改善箇所説明図

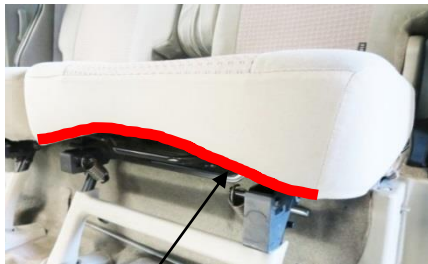
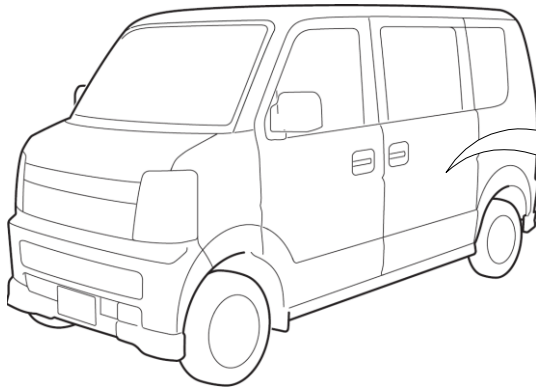
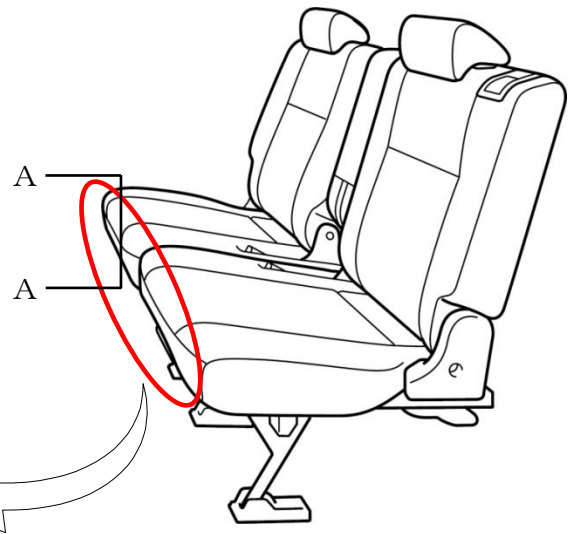
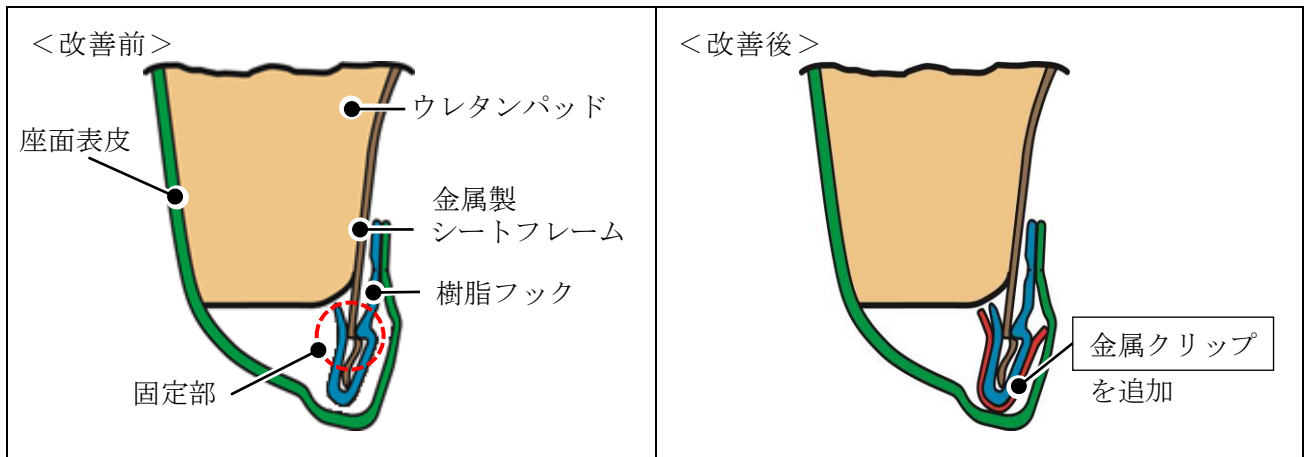
不具合発生箇所
(樹脂フック)

後部座席前側のシート表皮の固定方法が不適切なため、シートスライドレバー操作時にシート表皮の固定部がシートフレームから外れることがある。そのため、シートフレームが露出して、シートスライドレバー操作時にシートフレーム端部で指を負傷するおそれがある。

全車両、後部座席前部の表皮固定部の樹脂フックに重ねて、金属製のクリップを追加する。

識別：ID プレートに黄緑色のシールを貼付する。
